泊発電所3号炉

施設の耐震評価に用いる地盤の液状化の評価方針

令和6年2月15日
北海道電力株式会社

審査会合における指摘事項に対する回答【指摘事項 230704-01】

埋戻土の液状化強度特性設定のエリア区分

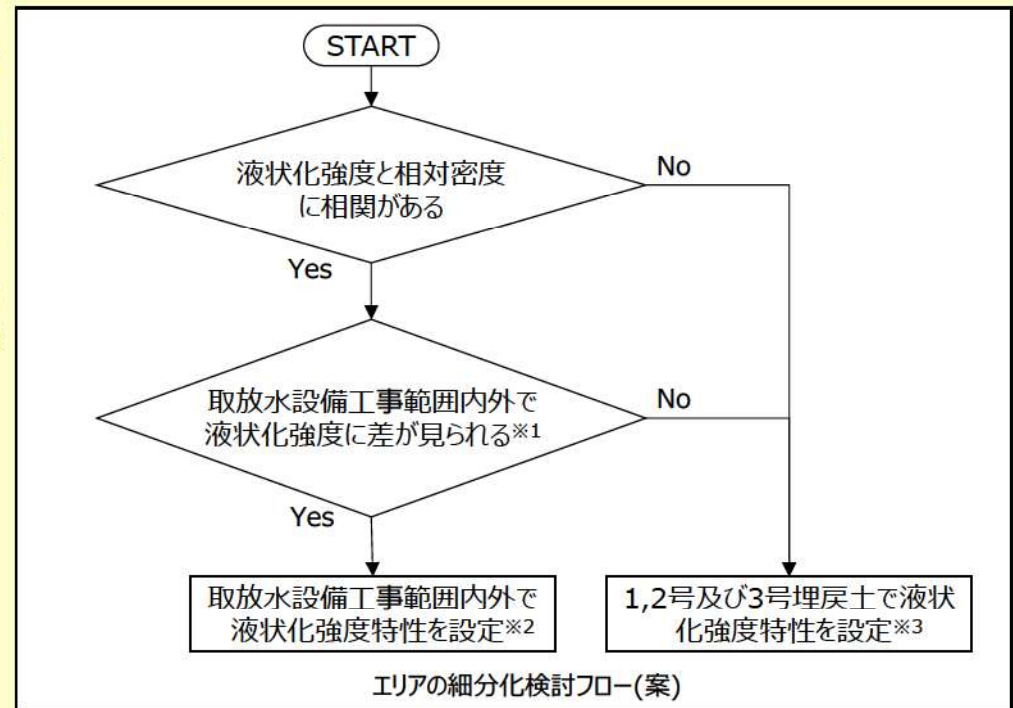
【指摘事項 230704-02】

設工認段階における液状化強度特性について、「耐震評価を行う施設周辺の埋戻土のエリア分けが可能である場合は、そのエリアごとの液状化強度試験結果の下限値に設定することを検討する」と説明していることに関し、エリア分けに用いる指標を示した上で、どのような考え方にに基づきエリア分けを行う方針であるか説明すること。

- 発電所敷地の液状化強度特性については、敷地造成時期と埋戻材料が1,2号建設時と3号建設時で異なることから1,2号埋戻土と3号埋戻土に分ける。
- 設工認段階における液状化強度特性を設定するエリアは、1,2号埋戻土及び3号埋戻土それぞれの中で、取放水設備工事によって埋戻仕様が規定されたエリアとそれ以外のエリアに細分化することが可能か検討する(取放水設備工事範囲は本資料p9を参照)。
- 相対密度を指標に用いて液状化強度との相関があることを確認した上で、取放水設備工事によって埋戻仕様が規定されたエリアとそれ以外のエリアの液状化強度に差が確認できる場合、エリアを細分化して液状化強度特性を設定する。

※1 液状化強度に明確な差が確認できない場合はエリアの細分化は行わない(フローの「No」に進む)。
 ※2 液状化強度特性は、エリア毎の液状化強度試験結果の下限値に設定する。
 ※3 追加の液状化強度試験結果が設置許可段階の下限値を下回らなければ、設置許可段階の液状化強度特性を用いる。
